### **Atualização de firmware - CIE – [11/09/2020] - Versão 3.0.9**

# CHANGELOG

# intelbras

### Módulo de Entrada com Controle de Alimentação

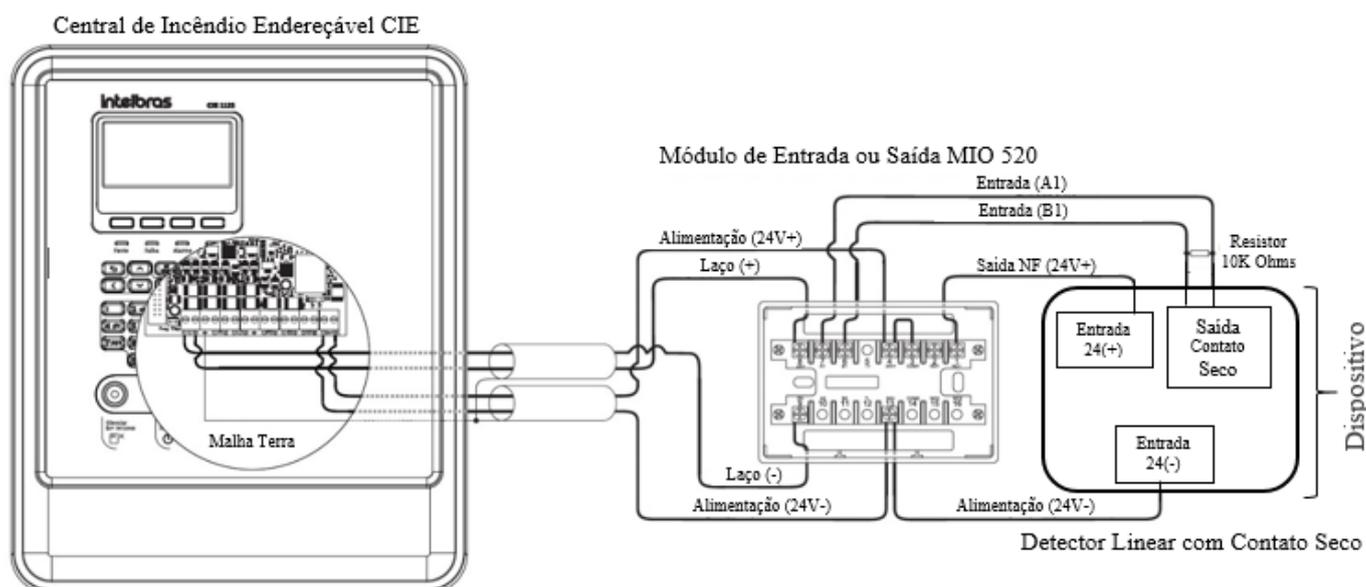
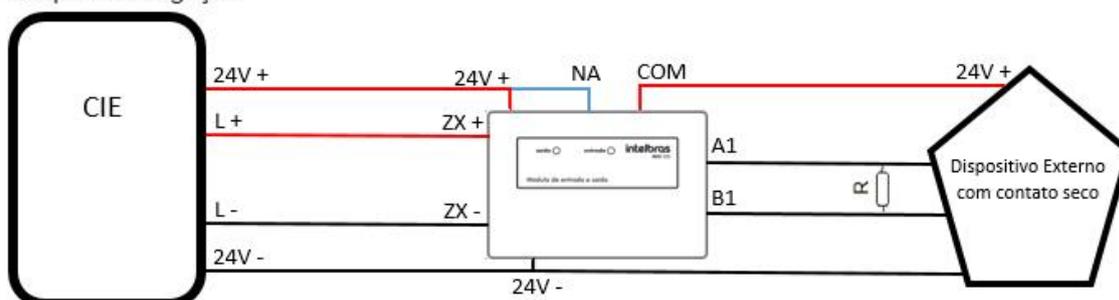
- » Atualização de firmware do produto para a versão 2.0.6, para melhoria na sinalização quando a central estiver com carga baixa, facilitando ao usuário na identificação e verificação.
- » Melhoria na configuração do MIO 520 como “Entrada com Controle de Alimentação” (módulo de zona). Alterando forma de ligação, conforme esquema abaixo.

- » Disponibilizado um novo sub-tipo para o Módulo de Entrada e Saída (MIO 520): Entrada com Controle de Alimentação. Deverá ser configurado quando for conectado na Central dispositivos de entrada não endereçáveis, que utilizam um contato seco para informar quando estão ativados.
